IZP.271.09.2024.IZ.PZP.3

Dotyczy postępowania o udzielenie zamówienia publicznego pn.:
„Zagospodarowanie terenu wokół zalewu w Strykowie wraz z przebudową zbiornika wodnego w Strykowie”
(znak postępowania: IZP.271.09.2024.IZ.PZP)

Działając na podstawie art. 284 ust. 2 i 6 ustawy Prawo zamówień publicznych (Dz.U. z 2023 r., poz. 1605 ze zm.), Zamawiający **odpowiada na pytania Wykonawców¹**:

Lokalizacja przekroji zbiornika wodnego w Strykowie:

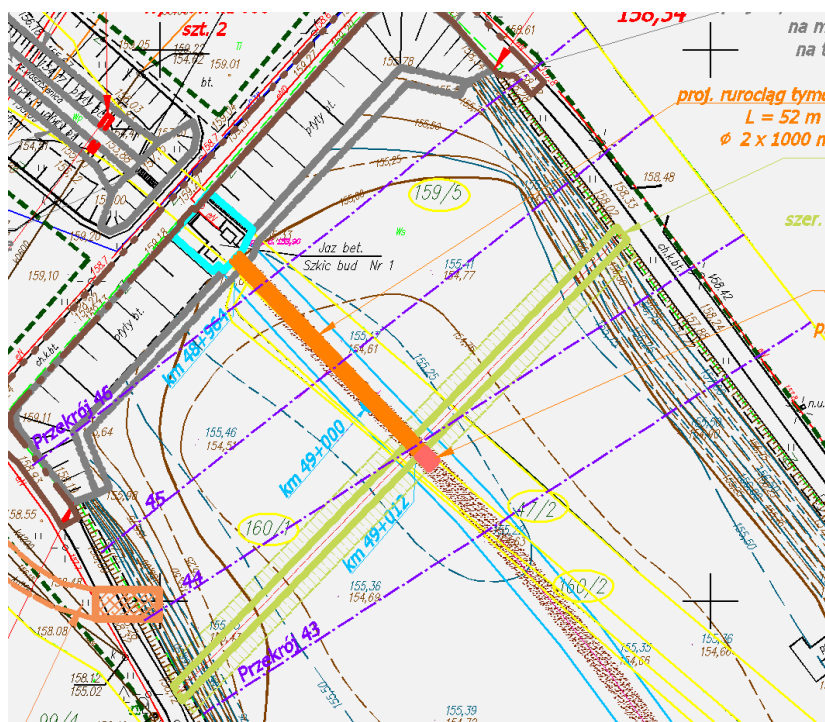
Prosimy o udostępnienie przekrojów przez zbiornik.

Wydruk przekroji w załączniku nr 2 i załączniku nr 2a do niniejszych odpowiedzi.

Poglądowy rysunek szandorów zamieszczono poniżej.

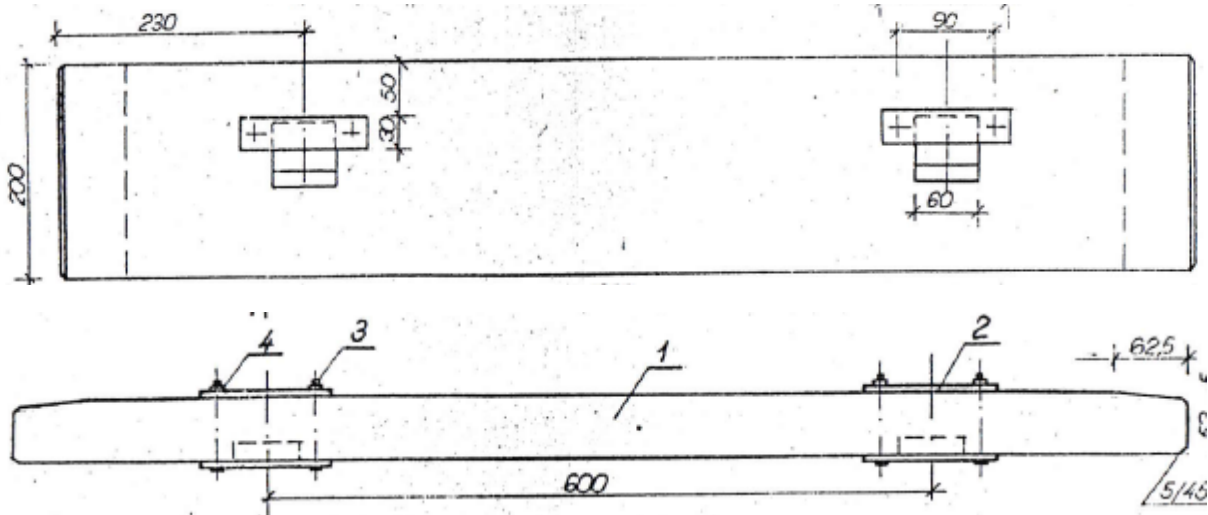
Prosimy o udostępnienie specyfikacji technicznej szandorów.

Prowadnice zamknięcia remontowego na budowli pierwotnie miały szerokość wewnętrzną ca 11 cm. Rozstawa prowadnic wynosi 130- 131 cm. Z uwagi na zużycie materiału w trakcie wieloletniego użytkowania obmiar prowadnic należy wykonać samodzielnie i wymiary szandorów odpowiednio dostosować.

Szandory (deski zastawkowe) należy wykonać z desek (balików) sosnowych lub drzew liściastych. Jeśli zostanie zastosowane drewno sosnowe to powinno być bezsękowe i spełniać wymogi normy PN-75/D-96000, która opisuje drewno na szandory dla mniczków.

W celu zapewnienia dokładnego przylegania szandorów do siebie krawędzie ich należy wygładzić. Długość i grubość szandorów powinny być tak dobrane aby można je było przesuwać w prowadnicach przy ich pełnym nasyceniu wodą.

Deski należy zaimpregnować preparatem nieszkodliwym dla środowiska wodnego.

Szandory należy zaopatrzyć w odpowiednie uchwyty do ich podnoszenia i zakładania. Zalecana wysokość deski szandorów 20 cm.

Przy czym wymiary szandorów dostosować do przedmiotowej budowli na zbiorniku wodnym w Strykowie.
